Vår ref.:  
2019/3645-3

## Uttale til oppstart av reguleringsarbeid for gnr. 57 bnr. 561 mfl., Steiningsholmen, Karmøy kommune - Rogaland fylke

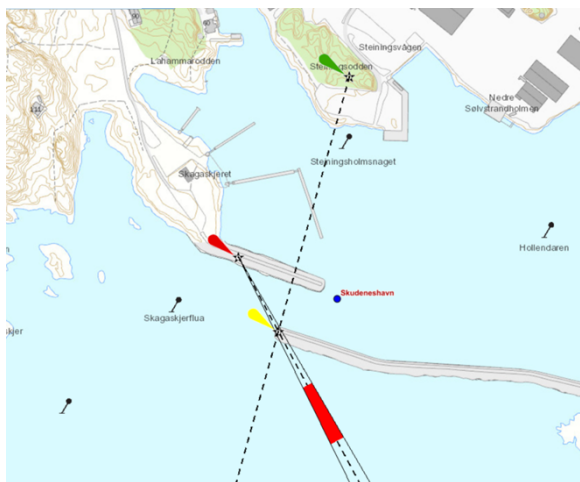
Innenfor planområde har Kystverket i dag en navigasjonsinstallasjon (Steiningsodden lanterne, vist med grønt lys i bilde nedenfor). Steiningsodden lanterne er under demontering, og vil ikke bli erstattet av ny lanterne.

Kystverket har ett overrett-merke bestående av Skagaskjeret lanterne og lanternen på Skudeneshavn molo. Det er viktig at Kystverket er oppdatert i det videre arbeidet, slik at vi

har anledning til lys-justere disse to lanternene for å kompensere for økt bakgrunnsbelysning fra nye tiltak på Steiningsholmen.
